1IM 350
1IM 359

- Modificata filettatura lato volano su alberi a gomito (da sinistrorsa a destrorsa).
- Modification du filetage côté volant sur les vilebrequins (d'un filetage à gauche à un filetage à droite).
- The flywheel-side threading on crankshafts has been changed from left-handed to right-handed.
- Änderung Gewinde Schwungradseite auf Kurbelwellen (von linksgängig auf rechtsgängig).
- Se ha modificado la rosca lado volante en los cigüeñales (de sinistrorsa a dextrorsa).

CIRCOLARE TECNICA - CIRCULAIRE TECHNIQUE - SERVICE LETTER
TECHNISCHES RUNDSCHREIBEN - CIRCULAR TECNICA

N. .22023

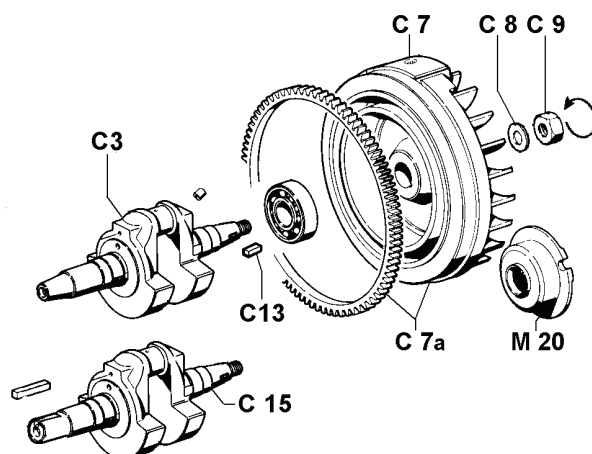
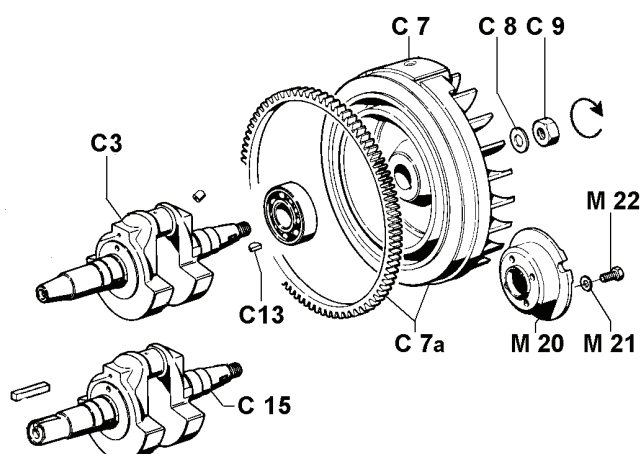
La modifica della filettatura da sinistrorsa a destrorsa ha comportato l'impiego di un dado appropriato ed il passaggio del centraggio del volano a Ø 38, per permettere il serraggio del dado tramite una chiave a bussola esag.27, serie leggera.

Modificate anche cava lato volano e la chiavetta lato volano che diventa piana 4x4x12. Sui nuovi volani sono montati magneti con migliori caratteristiche di funzionamento (vedi Circolare Tecnica 22029).

La nuova puleggia è fissata col solo dado bloccaggio volano.

Nuova puleggia e nuovi volani non possono essere montati su alberi a gomito antemodifica, in quanto su questi la filettatura risulta troppo corta e di diametro più piccolo.

Gli alberi a gomito antemodifica vengono forniti ad esaurimento. Per montare alberi postmodifica in sostituzione dei precedenti, potrebbe essere necessario allargare il centraggio del volano a Ø 38.

Gli alberi a gomito postmodifica sono completi di dado tipo nuovo M 18 destrorso e rondella Ø 18.

Per l'intercambiabilità tra nuova e vecchia esecuzione, occorre adottare i seguenti accorgimenti:

- a) per riutilizzare il vecchio volano, potrebbe essere necessario allargarne il centraggio per permettere di serrarlo col nuovo dado M 18 destrorso fornito col blocco motore.
- b) lamare le colonnette e riprendere la filettatura interna (solo sui motori con avviamento a strappo o autoavvolgente) per riallineare la bobina al magnete montato sul volano.

Quest'ultima operazione non è da farsi sui motori con avviamento elettrico, perchè su questi la bobina era montata con l'interposizione di due distanziali.
